改善箇所説明図

(②コネクターの接触不良)

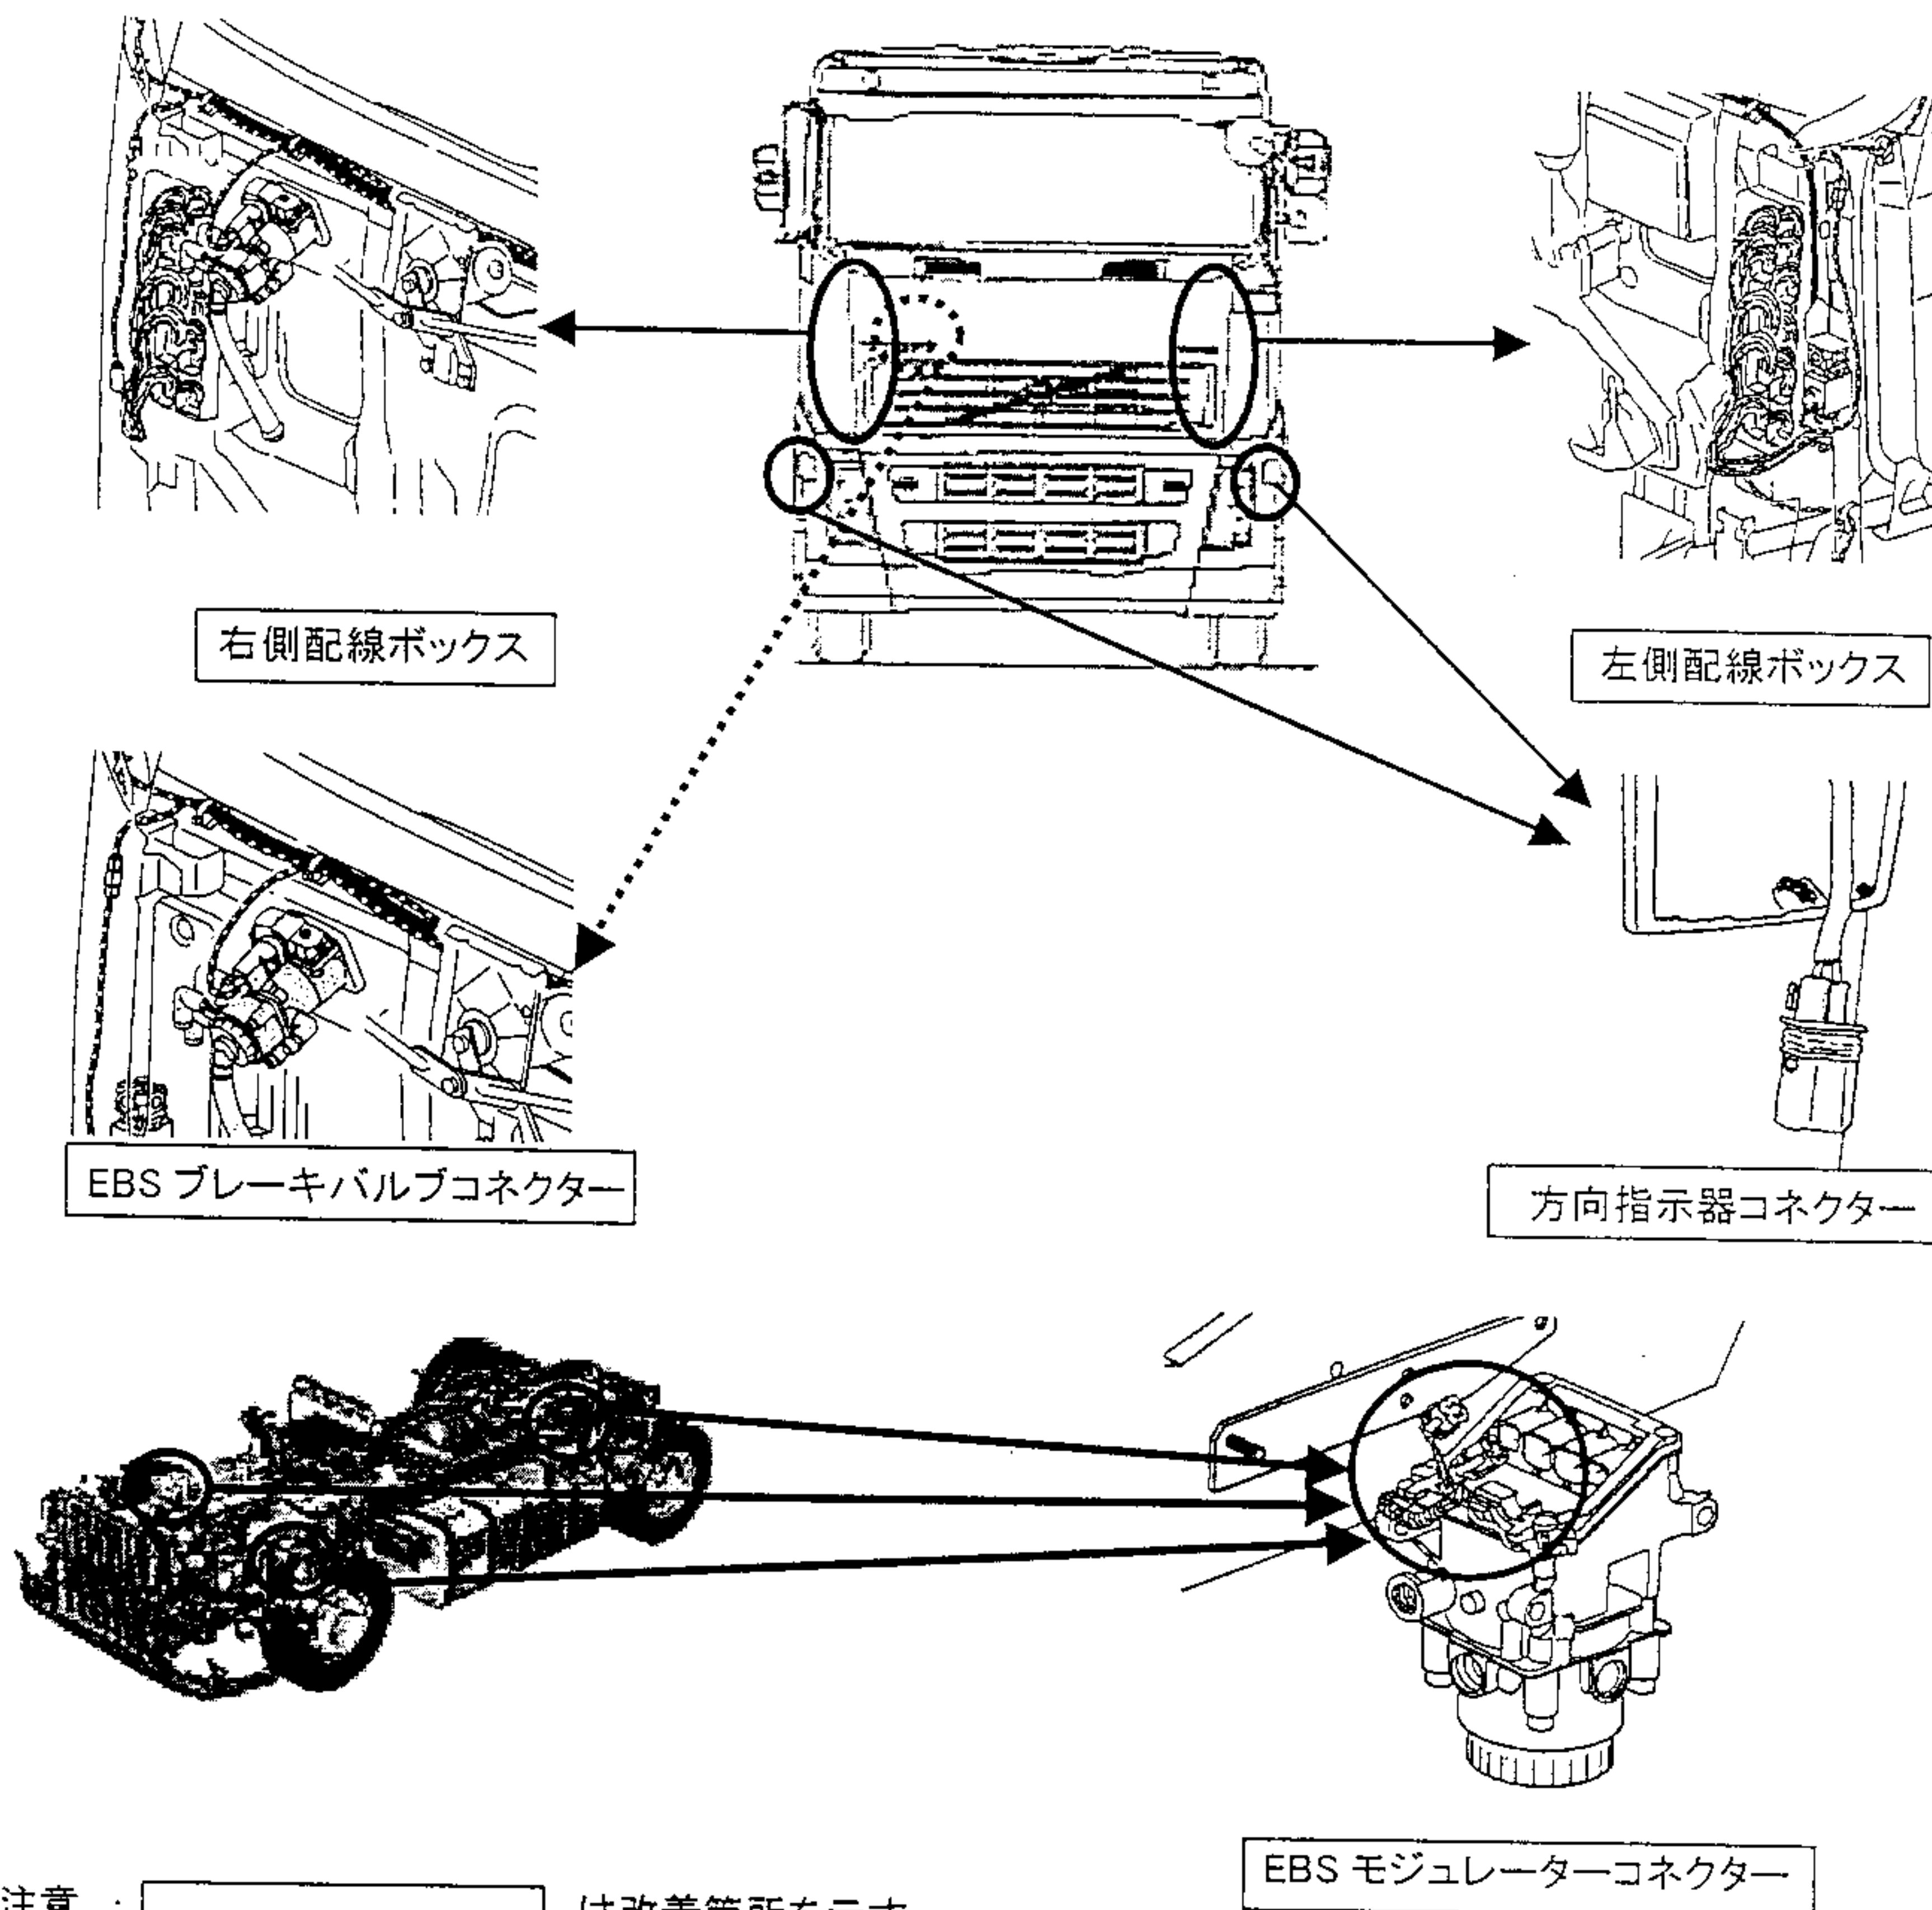
電気装置において、電気配線のコネクタ接点の形状が不適切なものがあるため、走行時の振動等により接点の接触が不良となり、前照灯等の灯火装置類が点灯しなくなるか、EBSが作動しなくなるか、原動機が停止するおそれがある。

全車両、当該コネクタのターミナルを点検し、接点形状の不適切なものはターミナルを良品と交換する。
